Y82A-ハイブリッド車 (1) 変更

変更項目のみ記載、記載なき項目は、既刊の
新型車解説書または整備解説書を参照下
さい。

■ 主要変更点

■ 概要 (1) リヤクロスメンバーASSY

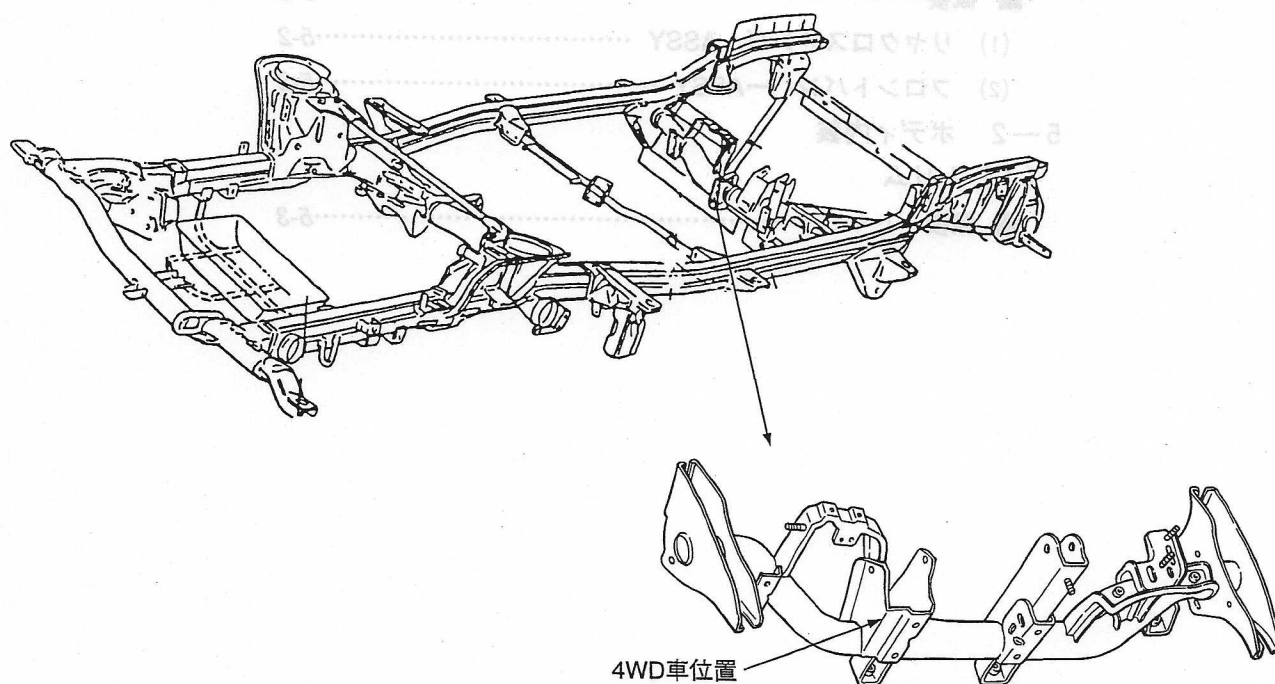
• E/Gマウント位置変更

3AT全車共、E/G前側のマウント位置を現行の4WD用搭載位置に統一する。

2) フロントバンパーASSY

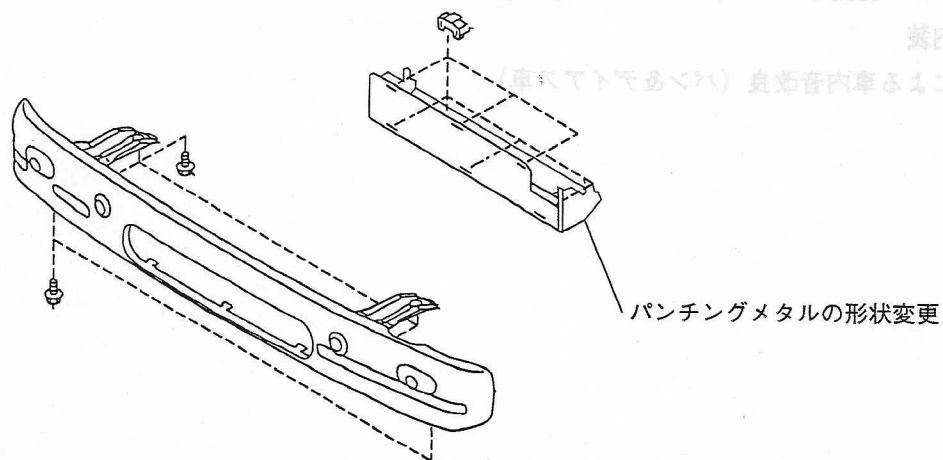
• パンチングメタル形状変更 (クラシック全車)

防音材追加による車内音の改善 [バン&ディアス車]

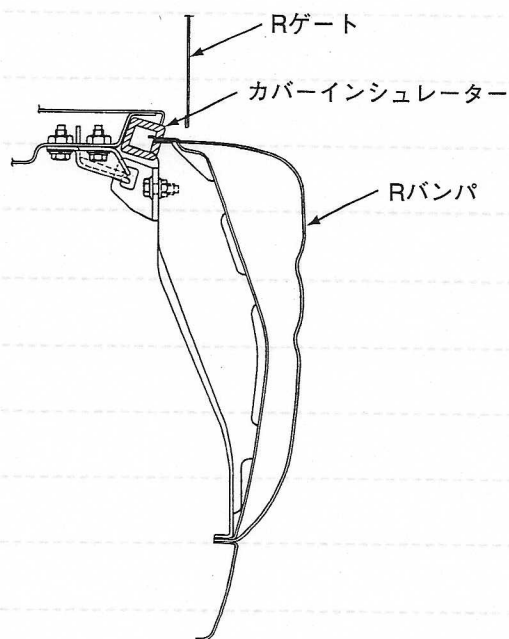
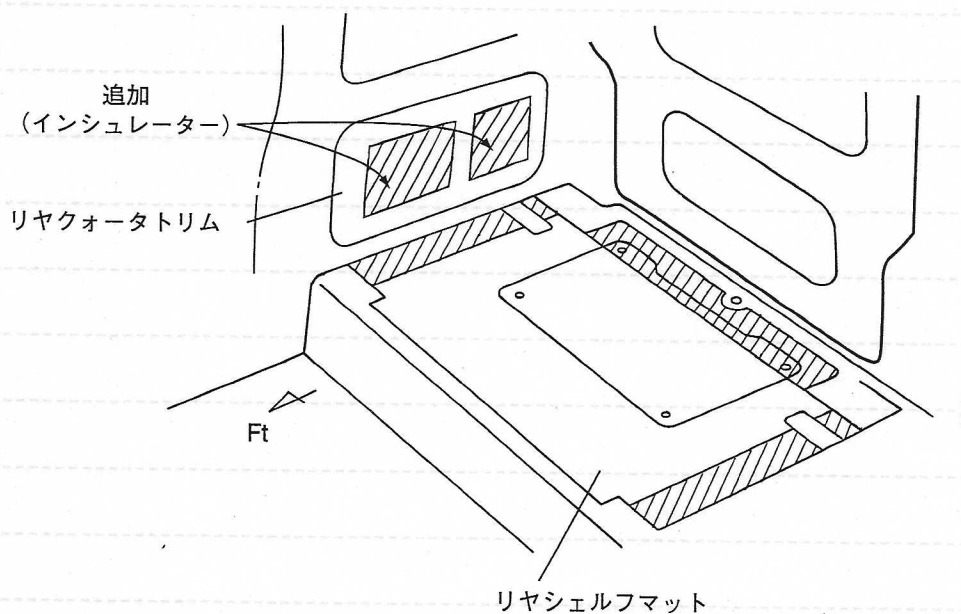
1) バン系全車

- リヤクウォータートリム…RH側のみ裏面にインシュレーターを追加し更にカバーインシュレーター延長, リヤゲートウェザーストリップを変更した。

2) ディアス系

- バン系に加えてトラップドアに発砲ウレタン注入, リヤシェルフマットの裏面インシュレーターの左右および後端を延長した。
